## Referat fra oppstartsmøte - Detaljregulering for Frydenlund Barneskole - PlanID 2023006

Oppstartsmøte	
Prosjektnavn: <b>Detaljregulering for Frydenlund Barneskole</b>	Formål: Tilrettelegge for ny barneskole
Gårds- og bruksnummer: 38/128, Narvik kommune	Planidentitet: 2023006
Arkivsak: 23/3380	Møtested og dato: Narvik Rådhus, Google Meet
Referent: Tonje Marit Brekken	Ref.dato: 25.08.2023
Deltakere: <u>Tiltakshaver:</u> Eiendomsforvaltning, Narvik kommune Ingrid Lyngedal Rydholt Stian Nilsen <u>Planfaglig konsulent:</u> Asplan Viak avd. Tromsø Hanne Skeltved Trygve Svalheim <u>Narvik kommune - plan:</u> Tonje Marit Brekken Anne Elisabeth H. Evensen	Fravær:

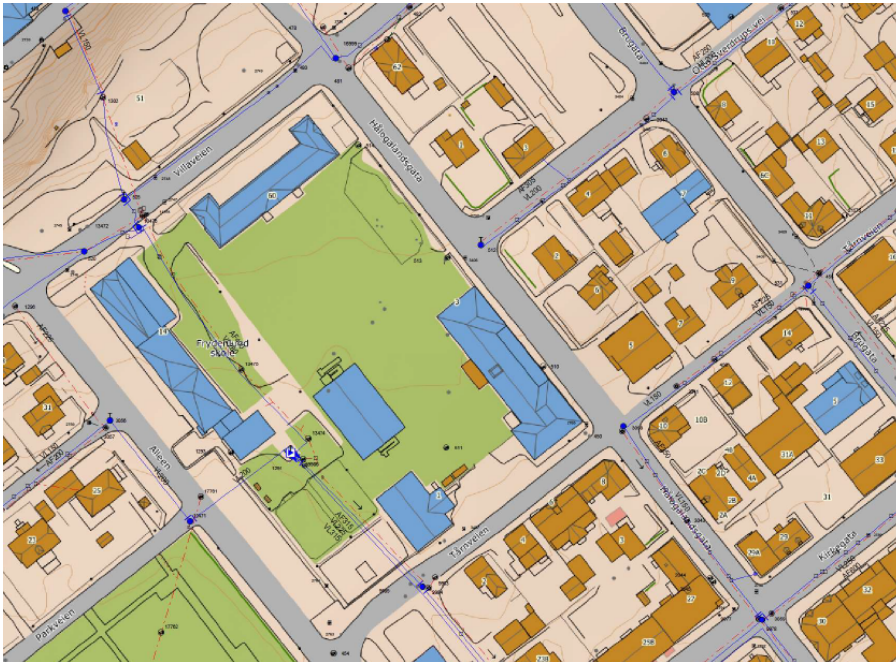
VAO er ikke omtalt i planinitiativ. ROS-analysen i områdeplan for Frydenlund viser til at vann- og avløpsnett må oppgraderes. Det må tas hensyn til hovedvannledningen som ligger igjennom barneskoleområdet. Det stilles krav til at overvannshåndtering samkjøres med terrengoverflate utforming, grønstruktur og vegetasjon.

Ofoten brann viser til sin veileder. Viktig at deres interesser blir ivaretatt. Kart under viser plassering av ledninger og brannvannskummer med kapasitet for området. Bildene viser at det er god kapasitet i området. Nærmere vurderinger tas i dialog med Ofoten Brann IKS.

Tiltakshaver opplyser at situasjonen rundt overvann vil bli bedret fra dagens situasjon og at vann vil bli håndtert lokalt så langt det er mulig og hensiktsmessig. Det prosjekteres og klargjøres for separering av avløp og overvann på tomten. Det legges opp til påkobling av avløp og overvann til fellessystemet (AF) i området .
